0002 Technische Service-Information
Betrifft: 71-35884-00
Fabrikat: Volkswagen, Audi, Seat, Skoda
Typ: 1,9 / 2,0 Ltr. TDI Pumpe-Düse
Motorcode: AJM, ANU, ARL, ASY, ASZ, ATD, ATJ, AUY, AVB, AVF, AVQ, AWX, AXB, AXC, AXR, BDJ, BDK, BGW, BJB, BKC, BKE, BLT, BPW, BPX, BRU, BSW, BTB

Zylinderkopfhaubendichtungen passen nicht bei allen Typen

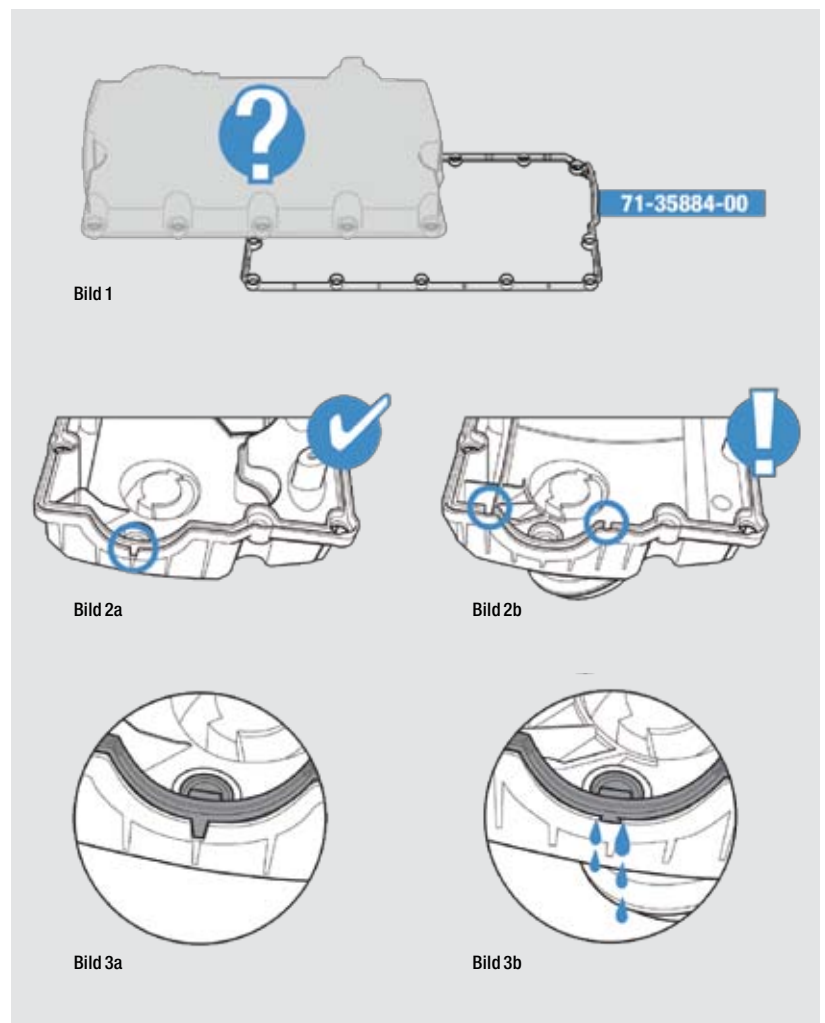
Die im Satz enthaltene Zylinderkopfhaubendichtung passt nicht bei allen Zylinderkopfhauben, die für diesen Motor verwendet werden. Es existiert eine alte Version der Zylinderkopfhaube für die es keine Tauschdichtung gibt.

Sie ist erkennbar an den zwei innenliegenden Positionierhilfen (siehe Bild 2b). In diesem Fall kann nur eine komplette Zylinderkopfhaube inkl. Dichtung bei Volkswagen/Audi gekauft werden.

Diese ist an der außenliegenden Positionierhilfe (siehe Bild 2a) erkennbar und kann dann mit der von uns gelieferten Dichtung (REINZ-Nr. 71-35884-00) abgedichtet werden.
